Réseau Ferré de France
Direction Régionale Bourgogne-Franche-Comté
Mission Branche Sud LGV Rhin-Rhône
3 allée de l'île aux moineaux
Avenue Edouard Droz
25042 BESANCON cedex

Objet : Dossier de consultation pour avis sur la LGV Rhin-Rhône Sud.

Circulation en Y

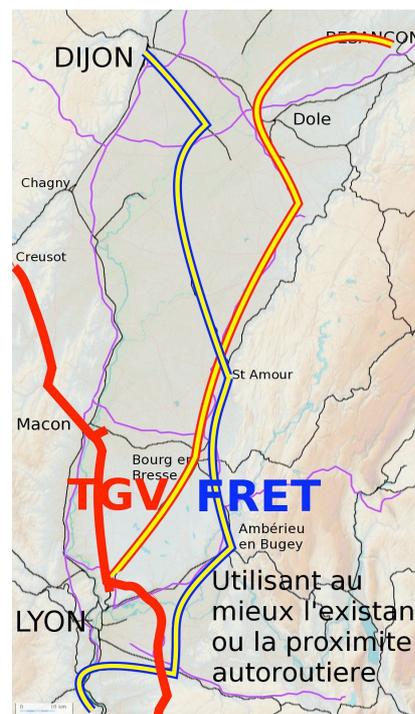
Le dossier présenté par RFF devient incompréhensible puisqu'il fait apparaître une différence de traitement entre le Nord et le Sud. Au Nord, le principe de non découpe du territoire et d'optimisation ont été respectés par la spécialisation des usages et la création d'une voie neuve en jumelage jusqu'au centre du Y.

A partir de ce point, le dossier change de logique car RFF propose la création d'une voie neuve mixte pour la circulation des TGV et du FRET jusqu'au raccordement avec le CFAL.

Cette mixité n'apporte que des inconvénients :

- augmentation des nuisances sans justification probante pour Pont d'ain, Ambérieu, puis pour tout le secteur de la Cotière et pour finir de la Boisse jusqu'à St-Clair (par le biais du raccordement de la Boisse),
- risque de saturation de la ligne en cas de progression du trafic FRET
- sabotage du développement des TER sur la ligne historique LYON-Ambérieu

Circulation en X

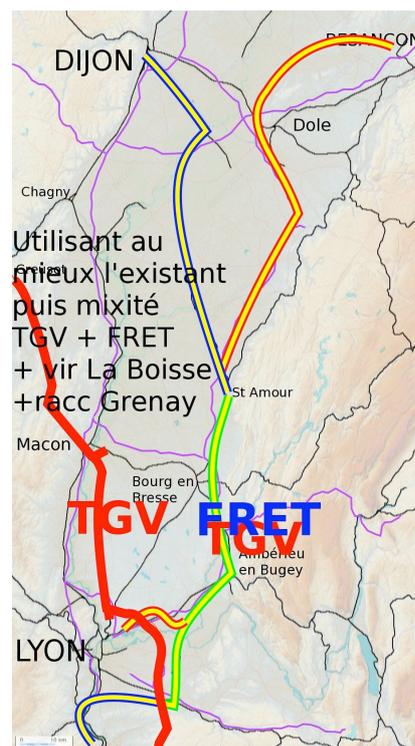
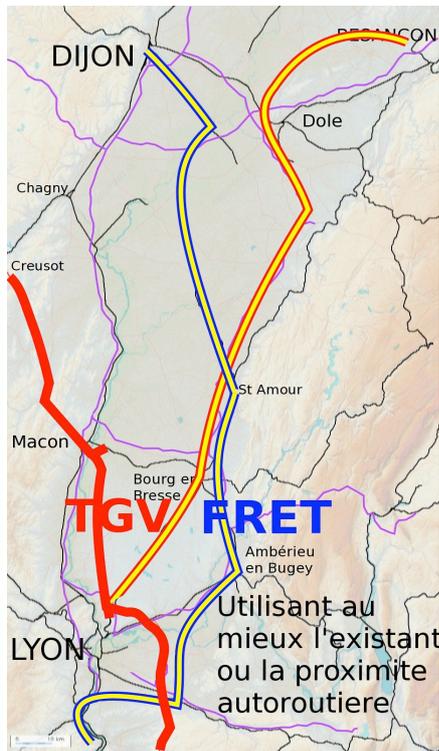
Les circulations TGV et FRET sont traitées suivant leurs exigences et spécificités propres.

Pour le trafic TGV, RFF dispose du foncier de la ligne de la Dombes (qui fut à 2 voies, puis réduite pendant la guerre). Cette ligne croise la LGV Sud-Est aux Echets, créant l'opportunité d'un point de maillage.

Cette ligne serait donc optimisée en acceptant 80 circulations/jour au lieu de 20 aujourd'hui.

Les TGV gagneraient à chaque trajet une trentaine de Km de circulation d'où un bilan carbone favorable, un TRI des ouvrages et de la gare de Satolas amélioré.
